► **Nr. VO/2023/12627**  
**öffentlich**

## **Bericht** **-öffentlich-**

### **Elbe-Lübeck Leitung (380 kV Freileitung)- erste Planungen**

Abb. 3: Ausschnitt Sichtachsen auf das UNESCO-Welterbe „Lübecker Altstadt“

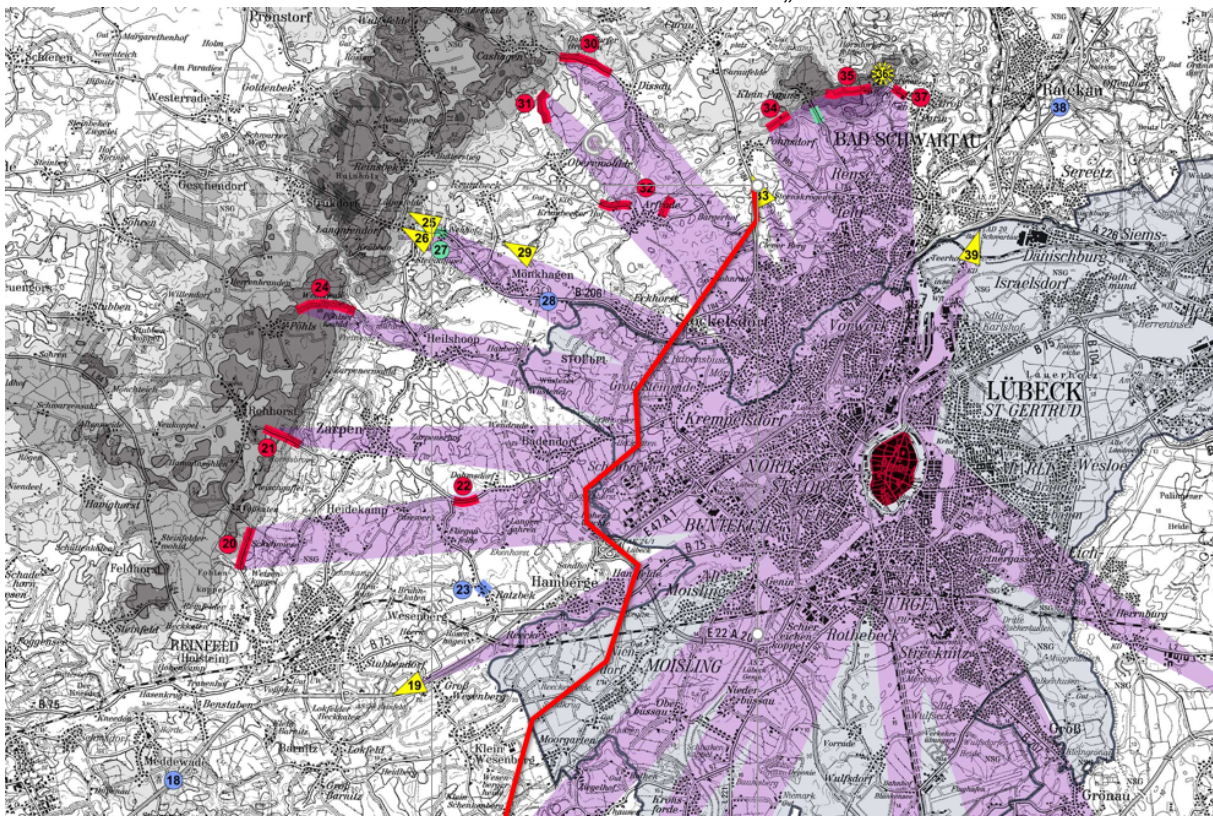
Der aktuelle Vorzugskorridor der Tennet TSO GmbH könnte aufgrund der Masthöhen von mindestens 65 m erhebliche Auswirkungen auf das UNESCO Welterbe „Lübecker Altstadt“ haben. Die aktuelle Vorzugsvariante der Tennet zerschneidet mehrere essentielle Sichtachsen auf das UNESCO Welterbe (siehe Abb. 3).

Aus Sicht der Welterbekoordination ist hier eine maßgebliche, wesentliche Beeinträchtigung des Denkmalbestandes bzw. des UNESCO-Welterbes gemäß §2 Denkmalschutzgesetz SH (DSchG SH) zu sehen. Eine solch geplante maßgebliche Störung wird eine Auseinandersetzung mit ICOMOS, bzw. der UNESCO nach sich ziehen. Nach Aussage der Tennet TSO GmbH soll keine Korridorvariante vertiefend geprüft werden, bei der es zu keiner erheblichen Beeinträchtigung der Sichtachsen kommt.

Aus Sicht der Verwaltung ist im Hinblick auf eine sachgerechte Abwägung eine Alternative zwingend aufzunehmen und vertiefend zu untersuchen.
